**PROGETTO DI FATTIBILITA' TECNICO ECONOMICA**

**LINEA COSENZA – PAOLA / S. LUCIDO  
 NUOVA LINEA AV SALERNO – REGGIO CALABRIA  
 RADDOPPIO COSENZA – PAOLA / S. LUCIDO**

Riscontro alla richiesta di integrazioni della Commissione Tecnica PNRR-PNIEC- nota prot. CTVA-7848 del 19/10/2022 e Riscontro alla richiesta di integrazioni del MIC – nota prot. 4788-P del 20/10/22 *aggiornato a seguito Tavolo Tecnico (nota prot. RFI-NEMI.DIN.DISC.PC\PEC\P\2023\0000009 del 12/01/2023 e RFI-NEMI.DIN.DISC.PC\PEC\P\2023\0000019 del 02/02/2023 e nota Commissione PNRR-PNIEC prot. 536 del 18/01/2023)*

**Figura 10 - Soluzione precedente**

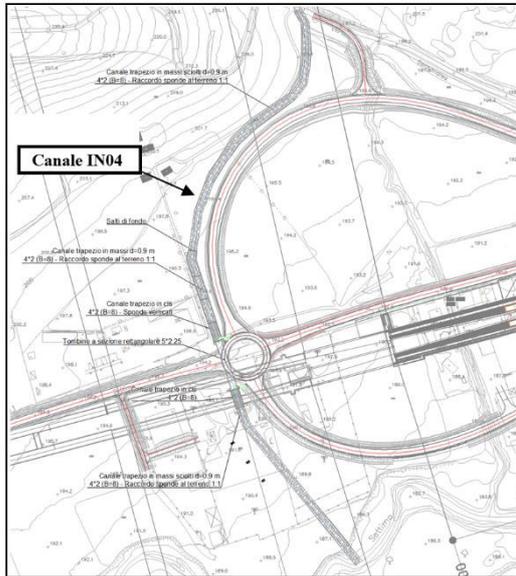
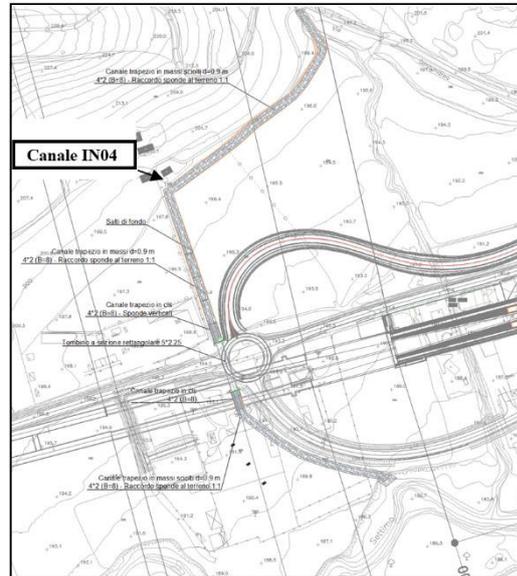
La nuova configurazione della viabilità NV02\_1 prevede anche modifiche al canale IN04. Il canale IN04 nasce per risolvere l’iterferenza tra la trincea della stazione di Rende ed un fosso esistente, indicato con una freccia nell’immagine a sinistra sottostante.

A seguito della modifica della NV02\_1 (immagine sottostante a destra), per non creare delle zone intercluse tra il canale e la viabilità ed al contempo realizzare meno “segni” ed elementi di “disordine” sul territorio, il canale è stato modificato. In particolare, a monte della stazione il canale è stato deviato in modo da seguire il confine esistente tra i due campi mentre a valle il canale è stato deviato in modo da affiancarsi alla viabilità in progetto ed eliminare un’ulteriore area interclusa tra le due opere.

Figura 18 - Sovrapposizione PFTE-2021 (con la nuova NV08 e eliminazione NV07) con la linea storica dismessa e non più esercita della “Paola-CS”.

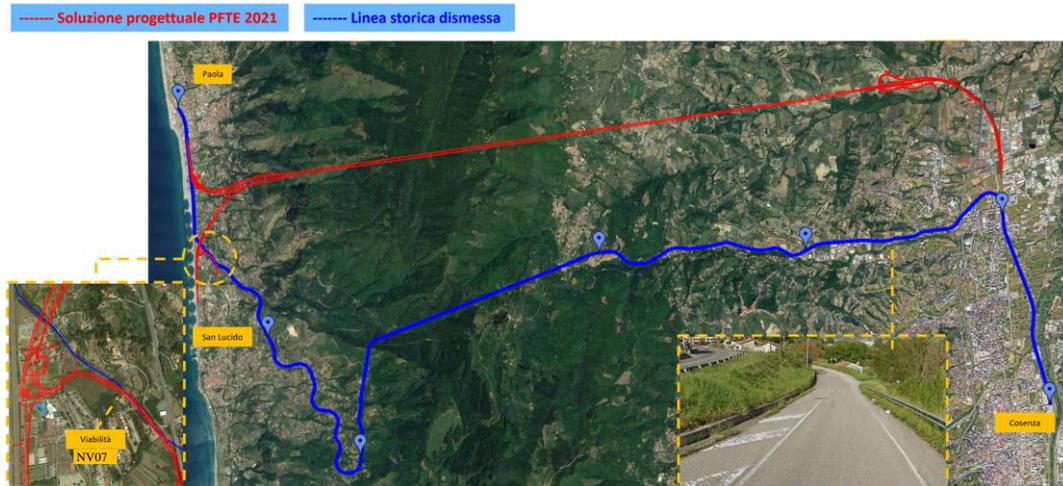
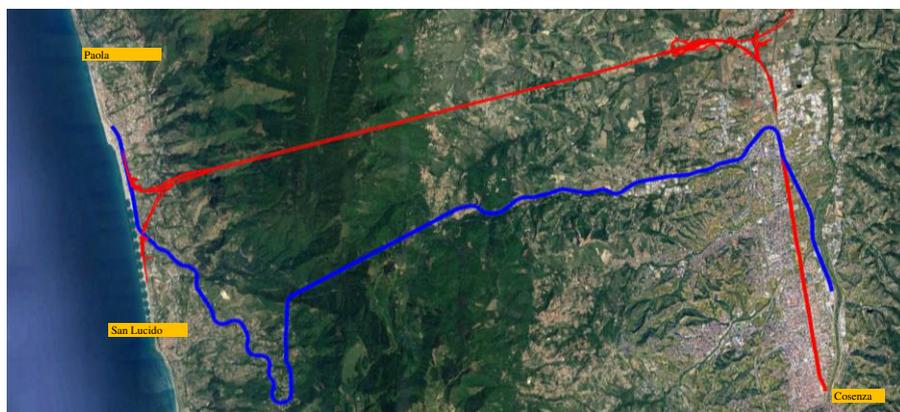
Mentre, relativamente al tratto ferroviario interferente e localizzato a valle dell’ex viabilità NV07 (*sostituita con la NV08*), ove si rendesse necessario consentire una fruibilità pedonale sulla linea storica ormai dismessa, si potrà realizzare successivamente un sovra-attraversamento pedonale in corrispondenza dell’interferenza con il rilevato ferroviario in progetto.

Figura 22 – Profilo IN04 Soluzione Gennaio 2022

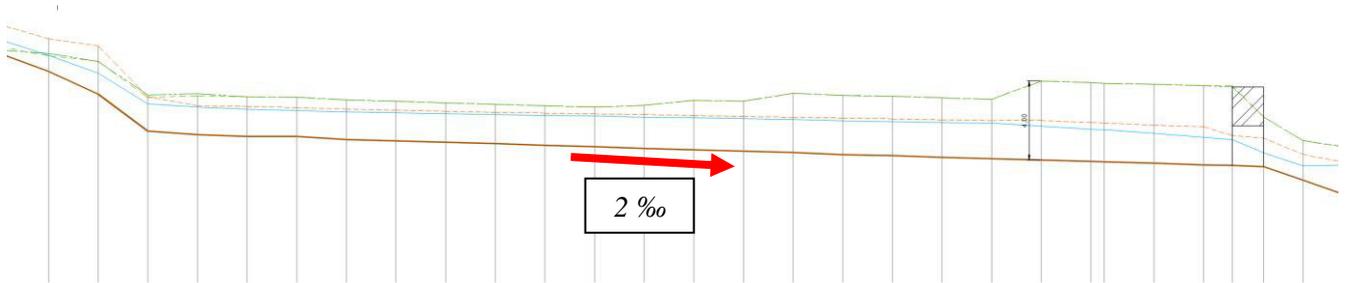
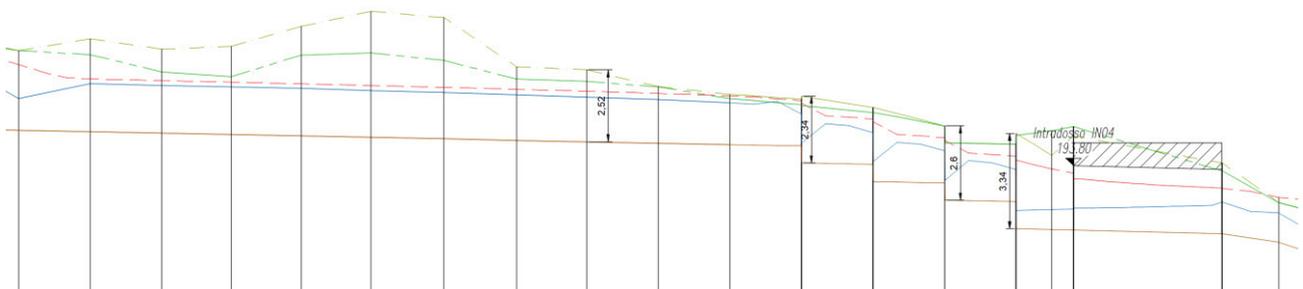
Luglio 2022) ed anche una profondità massima del canale maggiore, dell'ordine di 4/5 m, nonostante si fosse impostata una livelleta del 2 ‰ (2 per mille), la pendenza minima utilizzabile.

La nuova soluzione di progetto (Luglio 2022) permette, invece, di diminuire il grado di riempimento del tombino e la profondità media del canale.
